## **TRAMWAY T9 PARIS – ORLY**

### **DECLARATION DE PROJET**

Rapport n°2014/486

au Conseil du Syndicat des transports d'Ile-de-France  
séance du 10 décembre 2014

**Figure 1-Comparaison des interstations entre le bus 183 et la ligne T9 (tracé présenté dans le DEUP)**

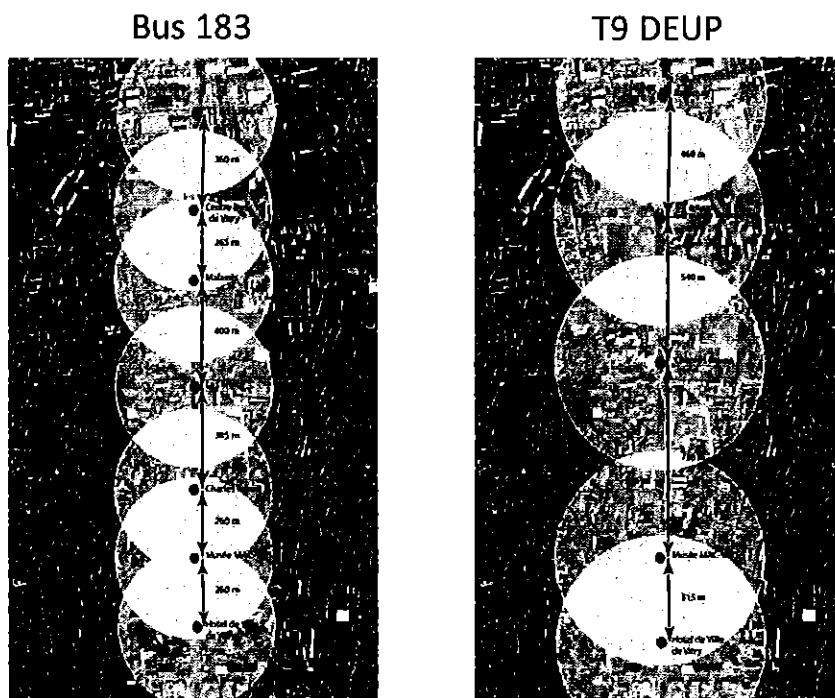
Approfondissement des études et de la concertation pour la localisation des stations sur le tronçon nord de Vitry-sur-Seine

Le positionnement des stations a fait l'objet de plusieurs remarques, particulièrement sur le tronçon nord de Vitry-sur-Seine, entre les stations Barbusse et Hôtel de Ville.

Les remarques des riverains ont révélé des inquiétudes liées aux distances entre les stations du tramway qui sont plus importantes que les distances entre les arrêts actuels du bus 183.

Le projet T9 vise à offrir un saut qualitatif en matière de régularité et de performance des transports en commun. Aussi, la localisation des stations doit concilier la desserte fine du territoire et des équipements avec le maintien d'une vitesse commerciale permettant de répondre aux enjeux de desserte métropolitaine du projet.

Afin de répondre à cette recommandation et aux inquiétudes des riverains, le STIF s'engage à mener un approfondissement des études d'implantation des stations sur le tronçon nord de Vitry-sur-Seine pendant la phase d'avant-projet.

Le STIF s'assurera à travers ces études que la desserte de cette zone sera bien adaptée au trafic des voyageurs. Il associera à sa démarche les communes, les acteurs éventuels et les riverains concernés.
